## **OBVESTILO O VARNOSTI NA TERENU za končne uporabnike HAMILTON C6**

**PN: 160021**

**Referenca #: CER 101091**

Zaslون lahko znova zaženete tako, da spremenite nastavitev Target Shift (samo v načinu INTELLiVENT-ASV).

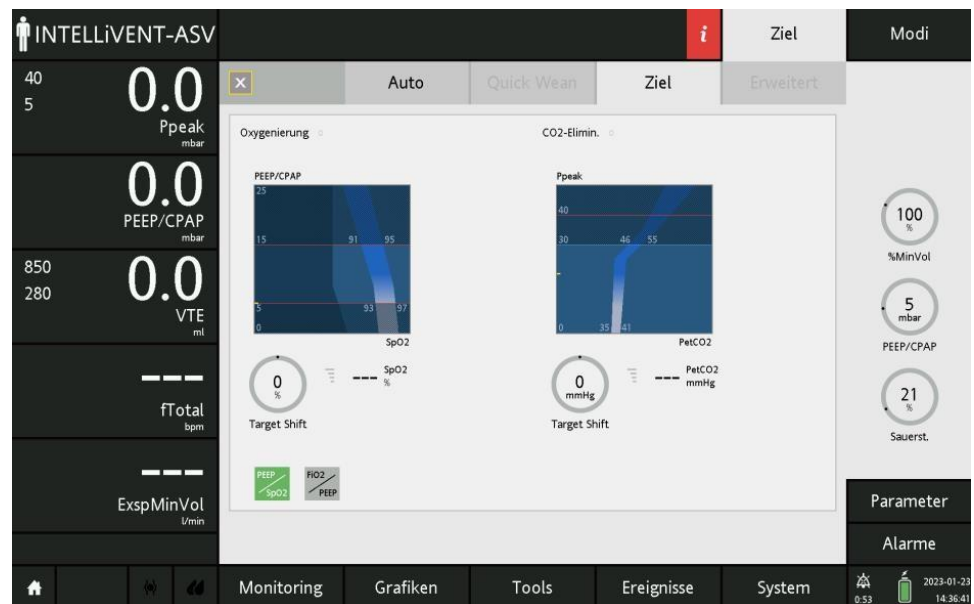
Zaslون ventilatorja HAMILTON-C6 se je v nekaterih primerih znova zagnal. Traja približno 45 sekund, da se zaslon znova zažene. Med postopkom ponovnega zagona je zaslon temen in naprava sproži alarm. Ventilacija se nadaljuje v načinu INTELLiVENT-ASV.

Do te vrste okvare lahko pride, če uporabnik poskuša nastaviti nastavitev Target Shift v načinu INTELLiVENT-ASV

Uporaba samo gumba za "pritisk in obračanje" (Press and Turn or P&T) za spreminjanje nastavitve Target Shift dodatno zmanjša verjetnost te vrste težav.

Na ventilatorjih brez INTELLiVENT-ASV je treba izvesti posodobitev programske opreme na različico programske opreme 1.2.2 ali novejšo.

Na ventilatorjih z INTELLiVENT-ASV je treba izvesti posodobitev programske opreme na različico programske opreme 1.2.3.
